Acta N° 166

Jueves 03 de septiembre de 2020

DESARROLLO DE LA REUNIÓN

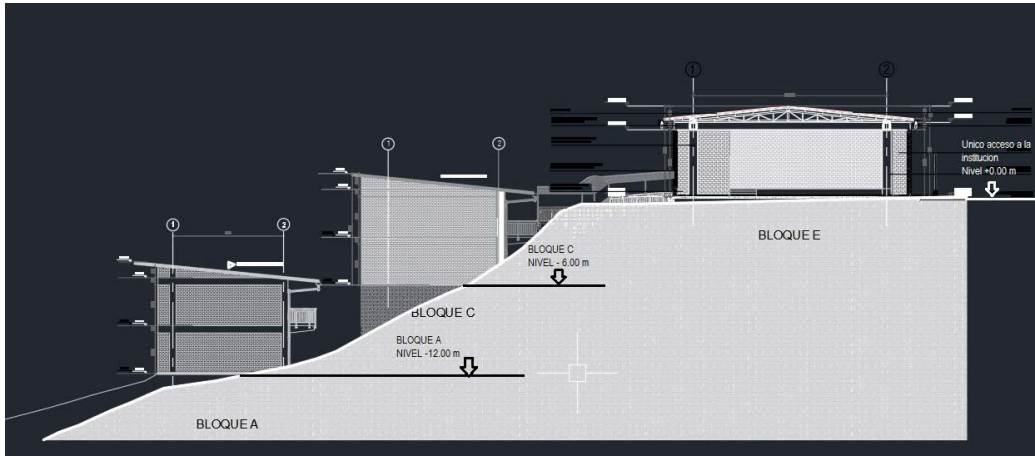
7.n. Se recibió consulta del Señor, **EDGARDO ALVARADO VALENCIA**, Ingeniero mecánico de la empresa P&ID SAS quien solicita aclaración respecto al uso de rociadores en edificaciones institucionales.

Las condiciones para instalación de rociadores en una clasificación I-3 tenemos un caso de una institución con 5 bloques A, B, C, D y E, es claro que ninguno de los bloques pasa la condición igual o mayor a 2000 m² por lo que por esta condición no le aplican rociadores.

Nuestra consulta es por el párrafo del mismo numeral "(e) En la totalidad de edificios con uno o más pisos bajo el nivel del suelo, clasificados en el subgrupo de ocupación de educación (I-3)."

De acuerdo a la ilustración abajo al tener la institución un solo nivel de acceso para todos los bloques y estar en diferentes niveles Bloque C N -6.00 m y Bloque A N -12.00 m bajo el nivel del suelo o nivel de acceso, el párrafo citado (e) según numeral J.4.3.4 se refiere a esta disposición de construcción para aplicar rociadores.

Es competencia de la Comisión Asesora Permanente, atender asuntos generales de la normativa, relacionados con la interpretación y aplicación de los requisitos vigentes del Reglamento Colombiano de Construcción Sismo Resistente NSR-10. Por lo tanto, no es función de la misma atender asuntos como el de la referencia, relacionados con situaciones particulares de interpretación o de diferencias técnicas en relación con el cumplimiento de Reglamento NSR-10.
